品番	S 673ACR	品名	タンクふた	1 / 3
----	----------	----	-------	-------

衛生陶器補修品互換性情報

No. E0026

件名 タンク整流ジャバラについて

タンクふた底の違い

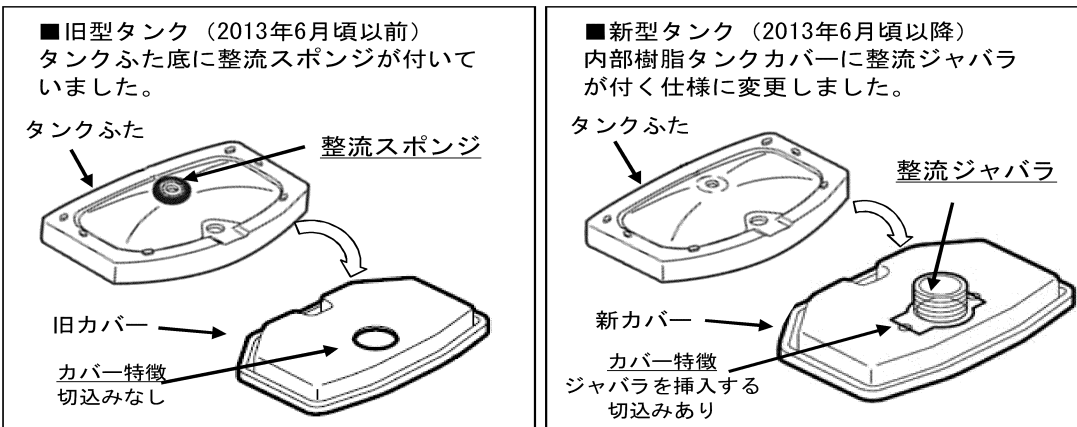
■対象製品のタンクふたには、ふた底に整流スポンジが付いているものと、付いていないものがあります。2013年6月頃から順次整流ジャバラ式に切り替えられています。
(新旧でカバー形状は異なりますが、整流ジャバラのみの取り替えは可能です)

- 現行製品は整流ジャバラ式に切り替わっていますので、整流スポンジは付いていません。
- 現在のタンクふた、陶器タンク式、内部樹脂タンク式、内部樹脂カバーのみの補修品には、整流ジャバラが付いていますので、補修の際、タンクふた底に整流スポンジが付いている場合は、はがして整流ジャバラ式に切り替えてください。
- 整流スポンジを付けたまま整流ジャバラ仕様のカバーを付けると、ふたが浮いてがたつきや漏水の原因となりますので、必ず整流スポンジは、はがしてください。
- 既に整流ジャバラが付いている製品に対して、補修品を手配すると整流ジャバラがだぶる場合があります。その場合は破棄ください。
